明溪经济开发区A区南北道路（盈梓-龙舜） 建设项目

变更图设计

明溪经济开发区A区南北道路(盈梓-龙舜)建设项目 变更说明

原设计横断面

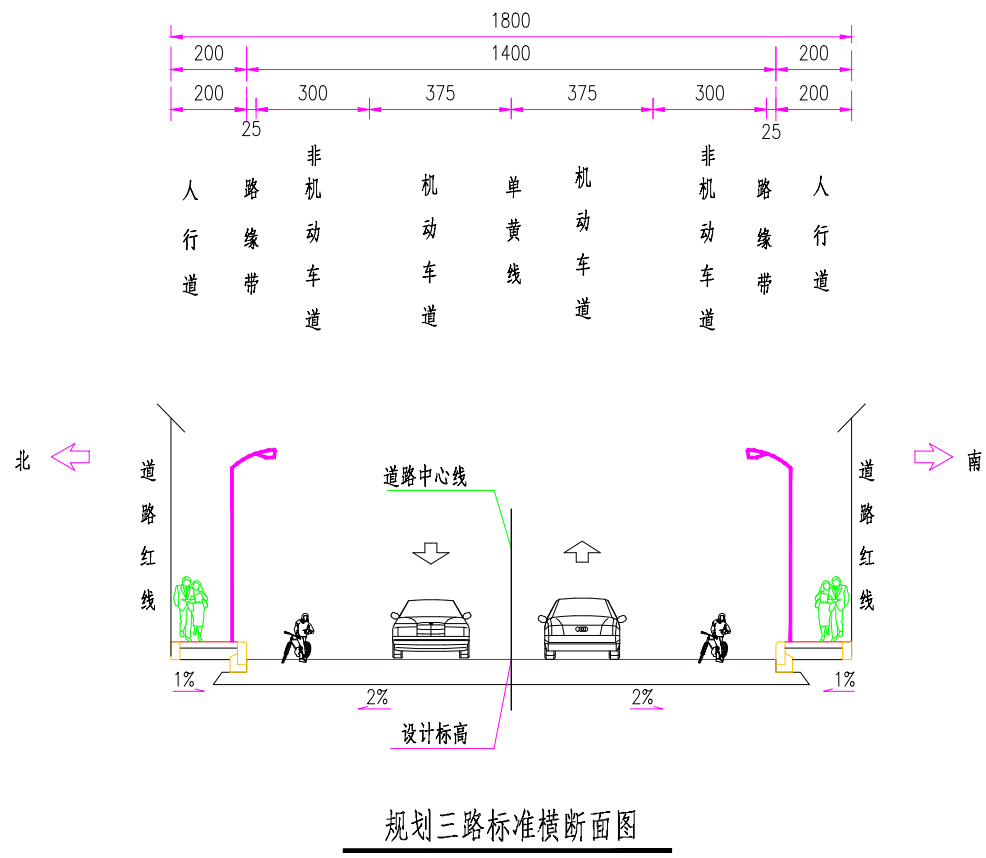
变更一：规划一路人行道铺装取消，根据业主需求变更。

原设计横断面

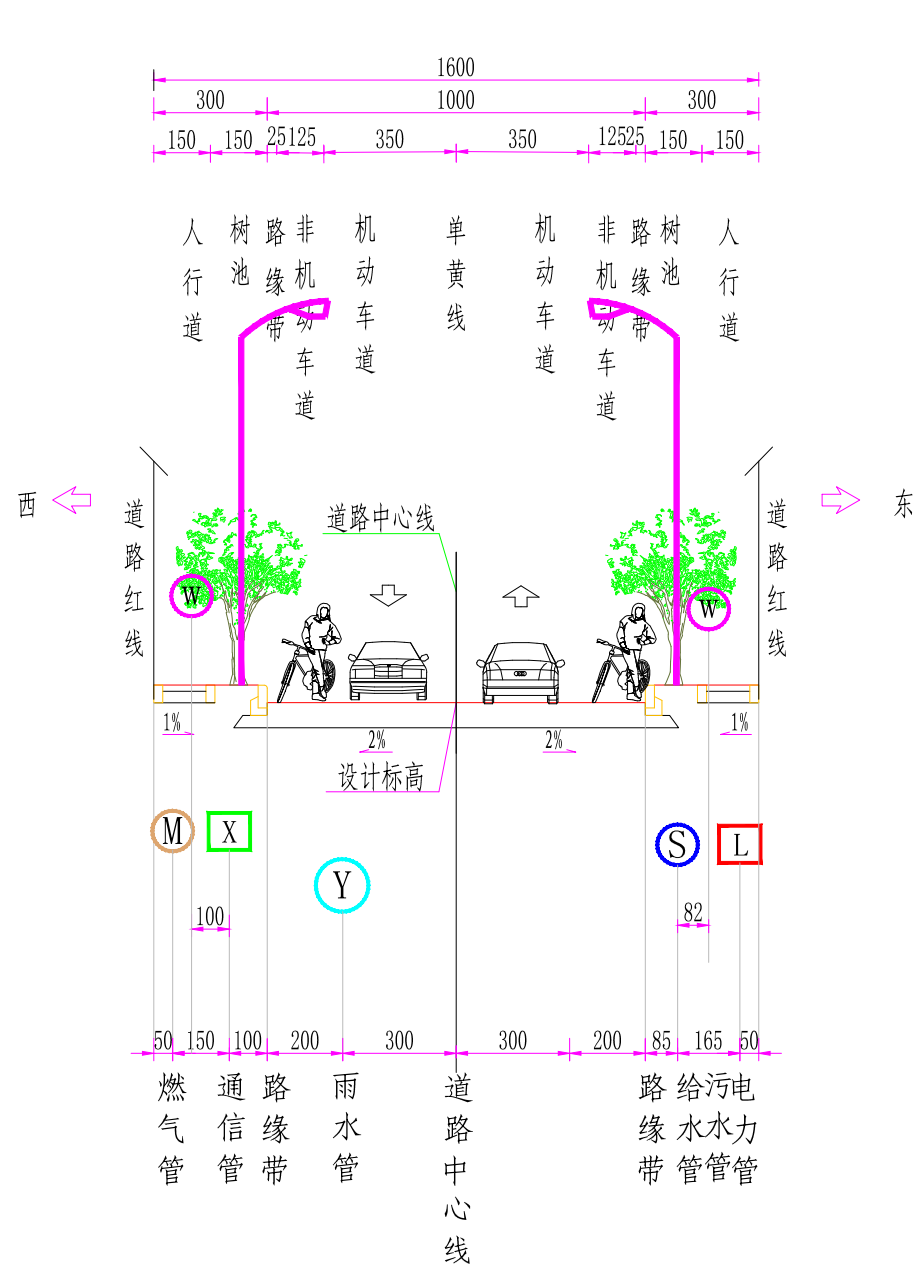
变更一：规划三路人行道铺装取消，根据业主需求变更。

16米管综标准横断面图
规划一路

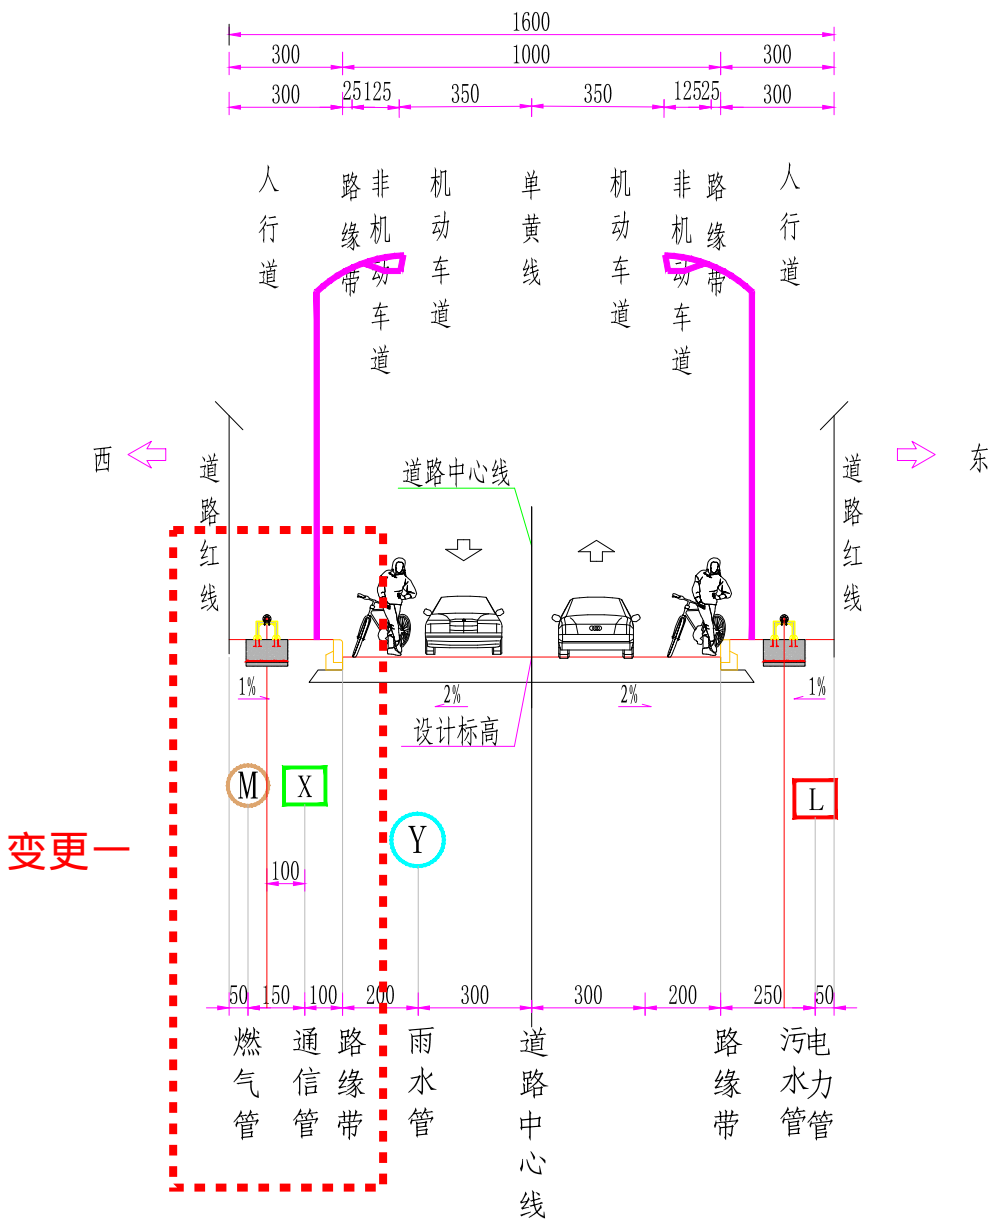
变更一：规划一路污水进行明管化变更。

原设计平面

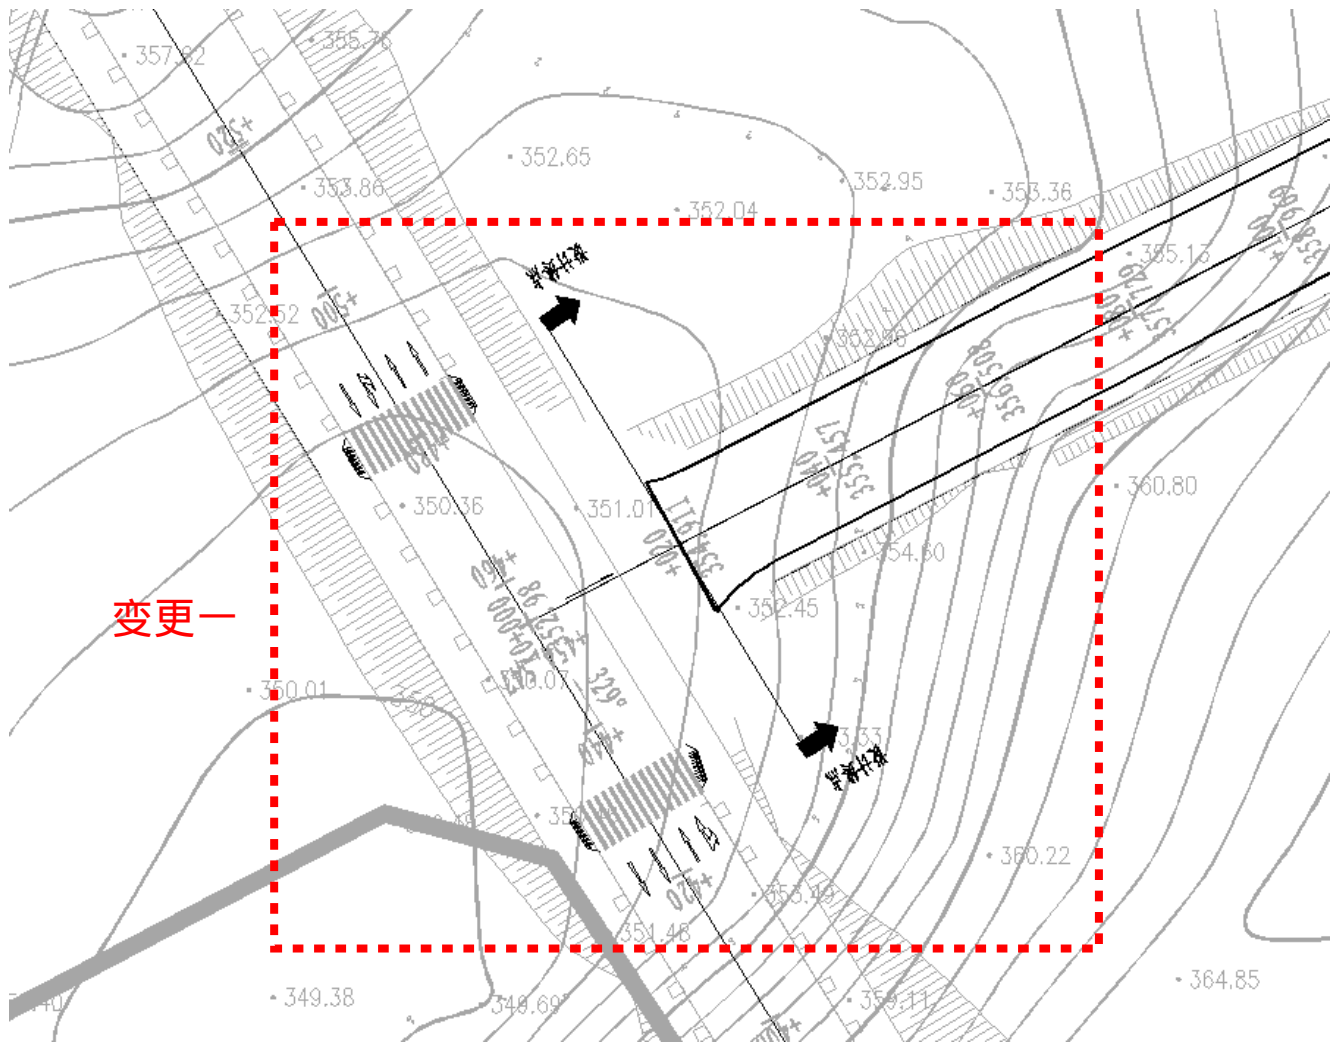
变更一：规划三路与规划二路交口暂未实施。

原设计雨水管道平面图

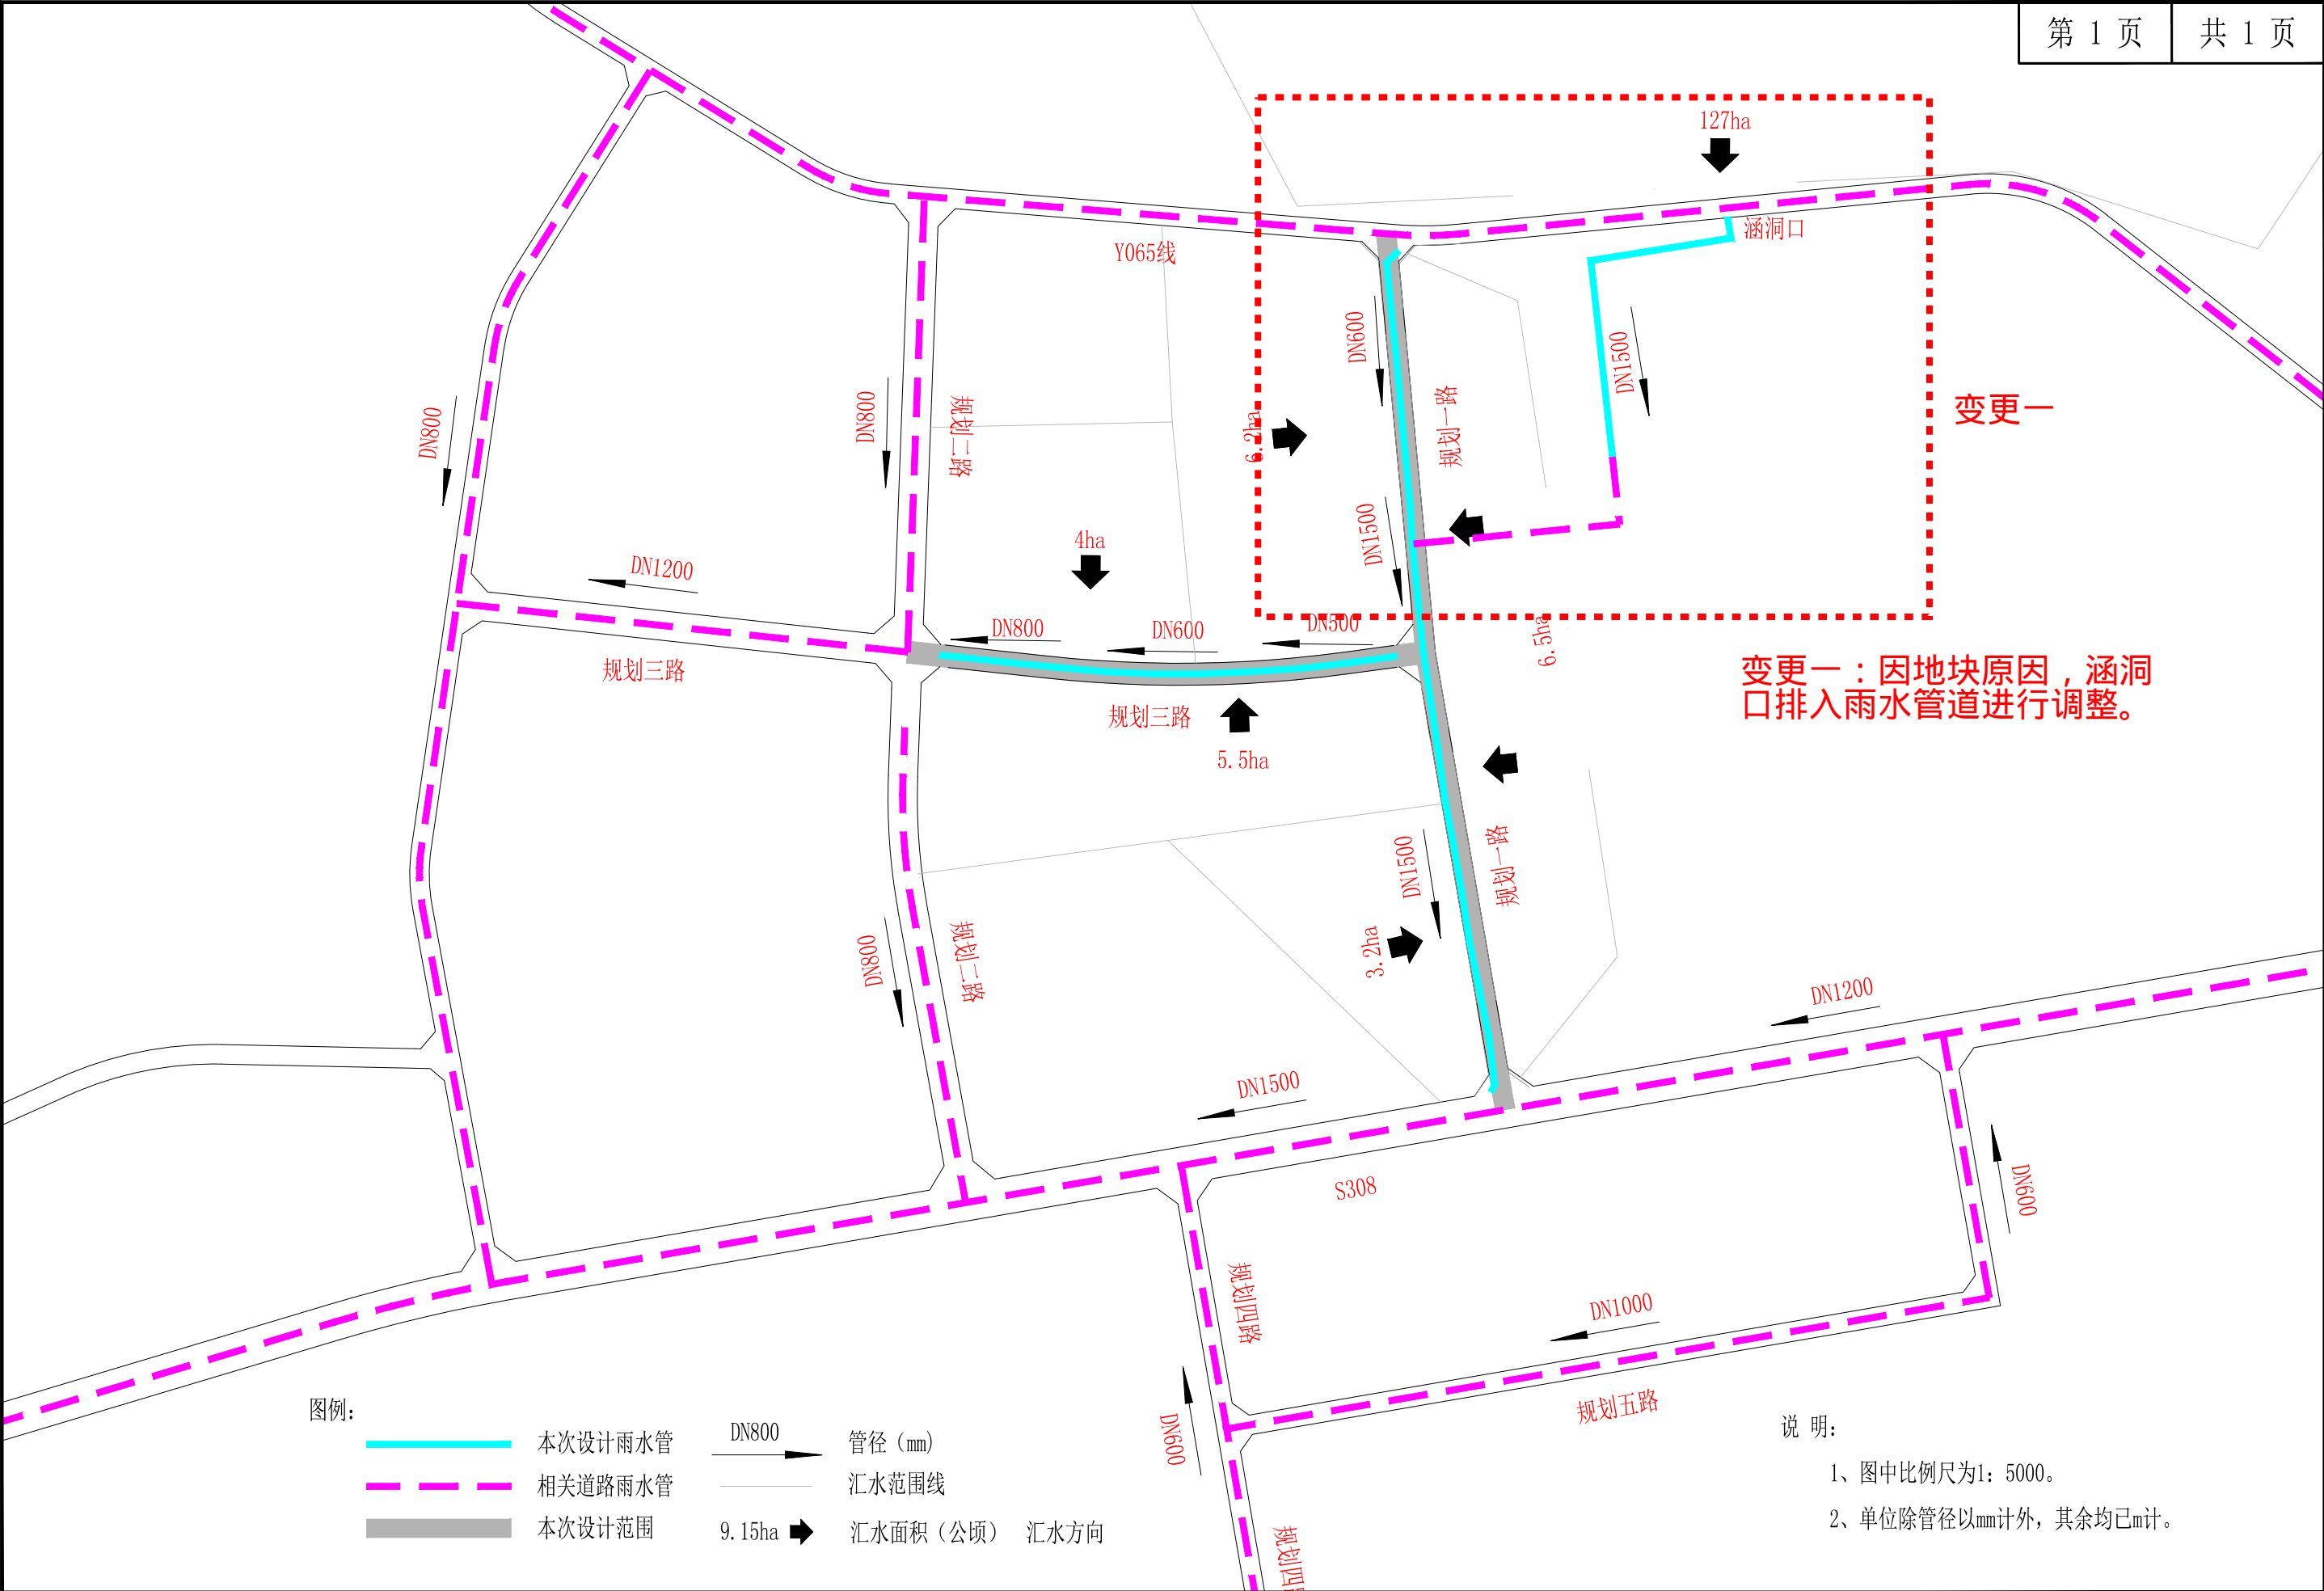
- 1、规划一路、规划三路人行道。（变更原因：根据业主需求变更）
- 2、规划一路污水管道。（变更原因：污水进行明管化）
- 3、规划一路起点进行局部调整（变更原因：规划一路起点右侧，因加油站不能迁移，路线交叉口进行调整。）
- 4、规划三路起点进行局部调整（变更原因：规划三路与规划二路交口暂未实施。）
- 5、规划一、三路设计标高（变更原因：规划一、三路，因现场实际情况设计标高进行调整。）
- 6、涵洞口接至规划一路雨水管道（变更原因：因地块原因，涵洞口排入雨水管道进行调整）
- 7、电力管道进行调整（变更原因：电力管道因现场实际情况进行调整。）
- 8、通信管道进行调整（变更原因：通信管道因现场实际情况进行调整。）
